# 矢作川樹木処理工事 現地確認による処理箇所 【第12回WG指摘対応】

# 安永川排水樋門のコンクリート護岸覆土状況【第12回WG指摘対応】

# 矢作川渡合護岸補修工事 捨石・工事延長の縮小 【第12回WG指摘対応】

# 矢作川幸町護岸補修工事 ブロック工→捨石工 【第12回WG指摘対応】

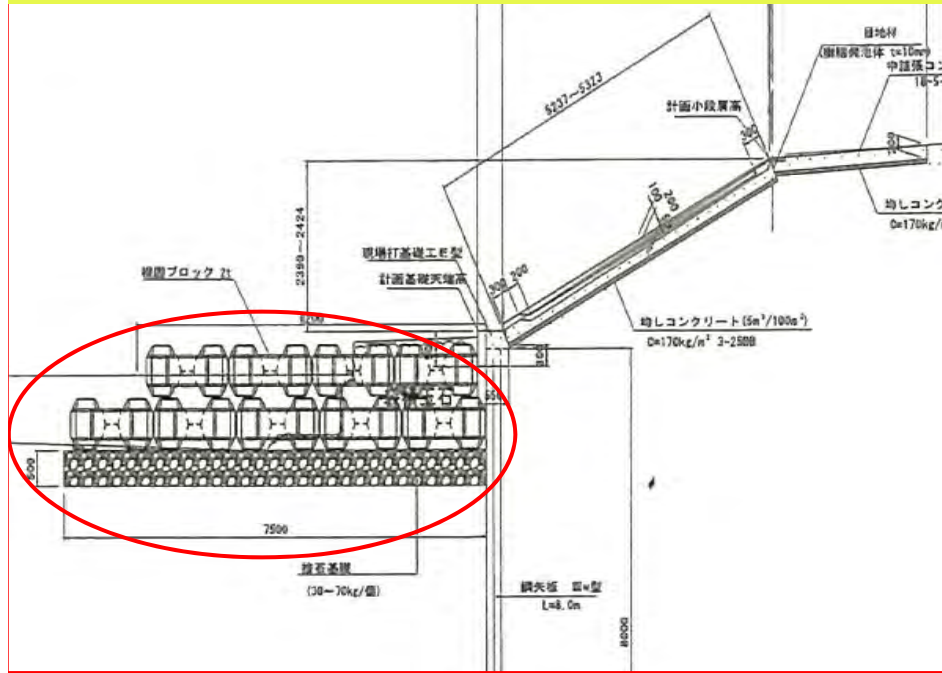
新規施工箇所の捨石  
工断面の縮小 延長  
の見直しを実施した

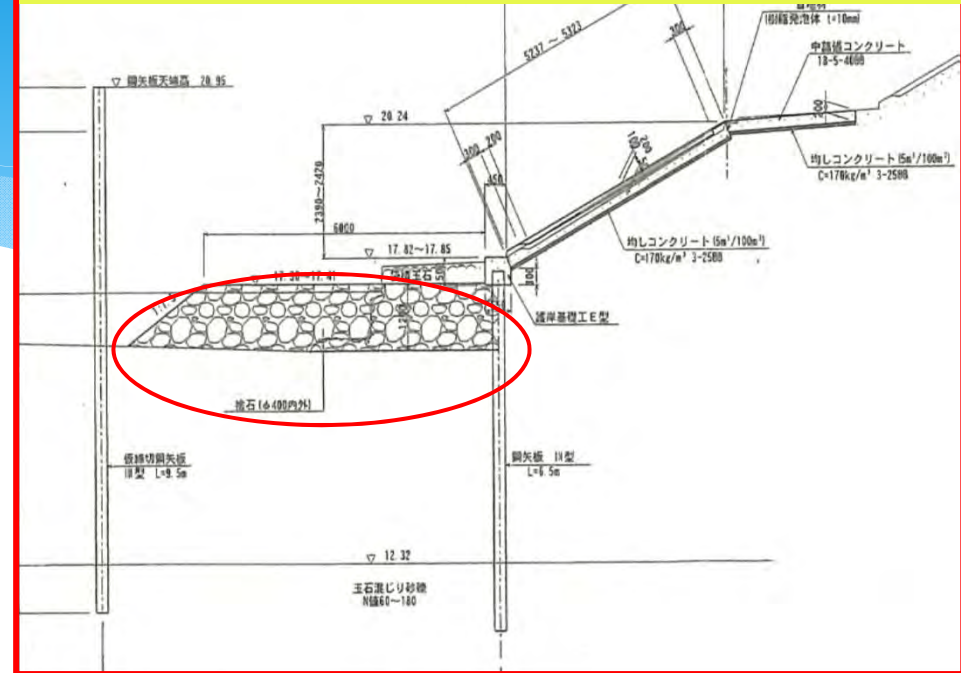
ブロックによる根固工の施工断面（当初）

捨て石工による根固工の施工断面（変更）
